Nr sprawy: ZP.312.6.2023

**Dotyczy:** postępowania prowadzonego w trybie podstawowym na podstawie art. 275 pkt 1 ustawy Prawo zamówień publicznych na wykonanie robót budowlanych związanych z realizacją zadania pn. **Modernizacja i remont dziedzińców Zamku Książąt Pomorskich w Szczecinie w formule „wybuduj”**.

### **ODPOWIEDZI NA PYTANIA DO TREŚCI SPECYFIKACJI WARUNKÓW ZAMÓWIENIA**

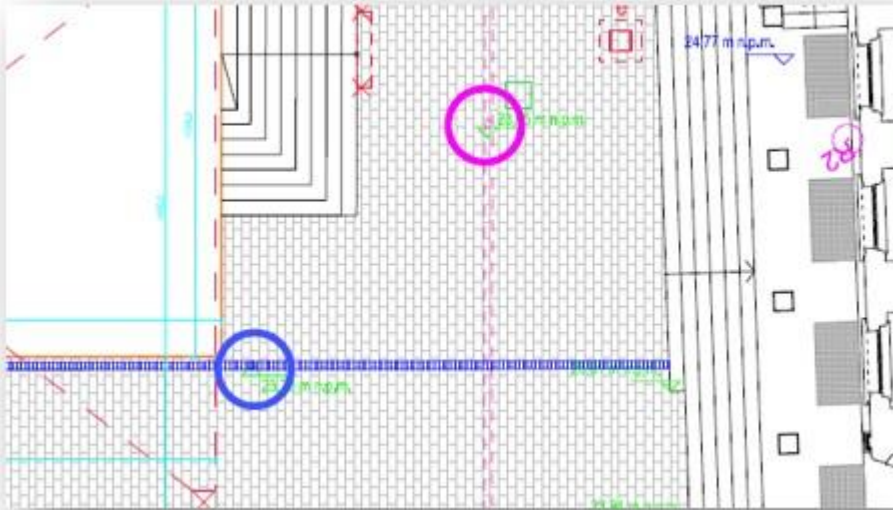
8. Zgodnie z opisem przedmiotu zamówienia stanowiącym załącznik nr 4 do SIWZ w dziale I pkt 5 w zakresie Wykonawcy jest budowa infrastruktury telekomunikacyjnej (sieć Wi-Fi na dziedzińcach). W związku z tym, że w udostępnionej dokumentacji nie ma żadnych materiałów na ten temat prosimy o udzielenie informacji, jaki jest zakres dokładnie prac do wykonania po stronie Wykonawcy? (Czy jest to niezależna sieć, czy w zakresie jest zaprojektowanie sieci, ułożenie jedynie okablowania, kompleksowa dostawa i montaż sieci Wi-Fi itp.?)

Po stronie Wykonawcy jest zaprojektowanie, wykonanie i wdrożenie sieci Wi-Fi, która pokryje całą powierzchnię dziedzińców z możliwością centralnego sterowania wszystkimi Access Pointami. Sieć WI-FI powinna posiadać możliwość wydzielenia kilku niezależnych sieci SSID (podłączenie przy pomocy VLAN z istniejącą infrastrukturą w ZKP). Zamawiające poniżej podaje wytyczne dla sieci WI-FI:

Porty Ethernetowe 2 x 10/100/1000 Mbps  
Przyciski fizyczne Reset  
Anteny 2.4 GHz - 3 zintegrowane (obsługa 3x3 MIMO),  
5 GHz - 2 zintegrowane (obsługa 2x2 MIMO)  
Standardy Wi-Fi 802.11 a/b/g/n  
Zasilanie 48V, PoE Adapter (w zestawie), obsługa 802.3af  
Max. pobór mocy 10-12 W  
Oszczędzanie energii obsługiwane

Max. moc TX 2.4 GHz - 30 dBm,  
5 GHz - 22 dBm  
SSID min. 4  
Wymiary 200-300mm wys. do 18cm  
Waga do 450g

Zabezpieczenia :  
WEP,  
WPA-PSK,  
WPA-TKIP,  
WPA2 AES,  
802.11i  
Certyfikaty  
CE,  
FCC,  
IC

Montaż:  
Naścienny / sufitowy (mocowanie w komplecie)  
Temperatura pracy -8 ÷ 65° C  
Zaawansowane zarządzanie ruchem  
VLAN 802.1Q  
Zaawansowany QoS  
Per-User Rate Limiting  
Izolacja ruchu w trybie Guest

Obsługiwana liczba połączeń 200+

Wspierane prędkości transmisji (Mbps)  
802.11a

802.11n

802.11b

802.11g
